SERVICE INFO – INA 0163

Необхідно використовувати гвинти, що входять у комплект постачання Корпус насоса охолоджувальної рідини було модифіковано

Артикульний номер: 538 0256 10

Зображення 2: Модифіковані місця для кріплення насоса охолоджувальної рідини

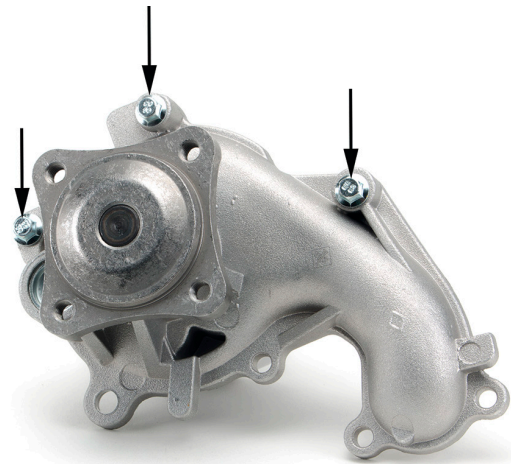
Корпус насоса охолоджувальної рідини 538 0256 10 було модифіковано. Тому необхідно обов'язково використовувати гвинти (M6x37), що входять у комплект постачання, у трьох місцях для кріплення (зображення 2).

Збільшена товщина матеріалу вимагає використання довших гвинтів у трьох місцях для кріплення.
